Montage-instructie voor geleiderollen

532 0158 10 en 532 0189 10

De geleiderol **532 0158 10** is vervangen door de geleiderol **532 0189 10**.

Fig. 1: 532 0158 10 (oude uitvoering)

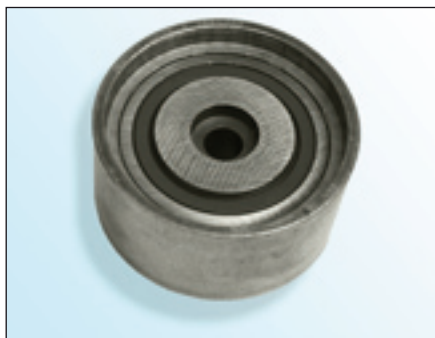
De geleiderol **532 0158 10** moet worden gemonteerd met behulp van een inbus-schroef met een schroefdraadlengte van **40 mm**.

De geleiderol **532 0189 10** moet worden gemonteerd met behulp van een inbus-schroef met een schroefdraadlengte van **30 mm**.

Bij het monteren van de geleiderol **moet** de meegeleverde schroef worden gebruikt.

Gebruik van de verkeerde schroef kan motorschade tot gevolg hebben!
